CONCEPTO TÉCNICO No CT - 4616
Revisión de Estudio Particular de Respuesta Local
de Amplificación de Ondas Sísmicas
Artículo 7 - Decreto 193 de 2006

ENTIDAD SOLICITANTE: Espinosa & Restrepo
LOCALIDAD: 3. Santafé
PROYECTO: Edificio Manzana 4 del Parque Central Bavaria
DIRECCIÓN: Carrera 13 No 31-00
UPZ: 91. Sagrado Corazón
TIPO DE RIESGO: Sísmico
EJECUTOR: ESPINOSA & RESTREPO
FECHA DE EMISION: Enero 09 de 2007

Figura 1. Localización del Edificio a construirse en la manzana 4 del Parque Central Bavaria.

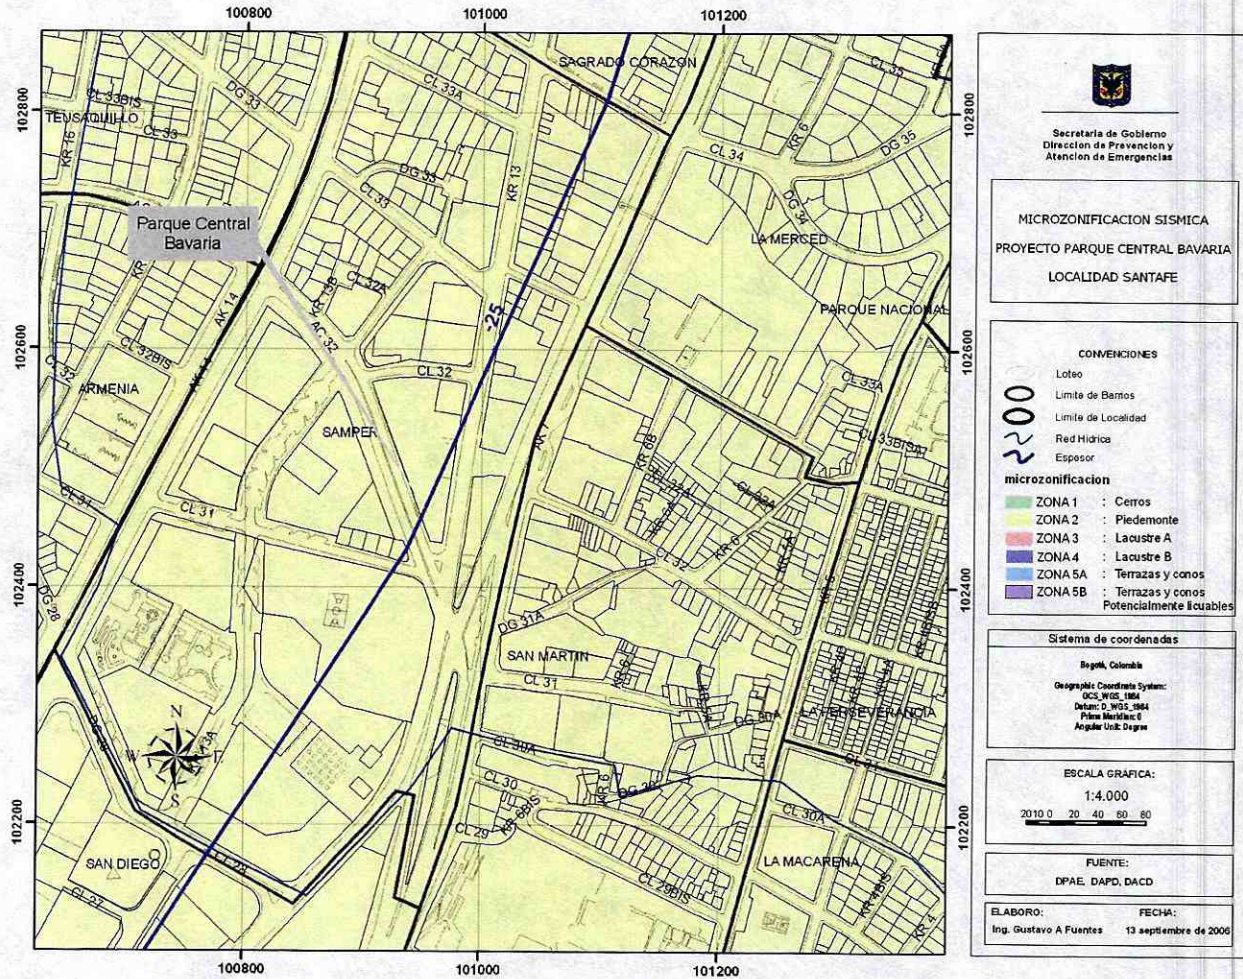
En el informe se define la localización del proyecto en la Zona 2 de acuerdo con el mapa de Microzonificación Sísmica de Bogotá. Esta ubicación está de acuerdo con el Decreto 193 de 2006 (Figura 1 del presente concepto técnico).
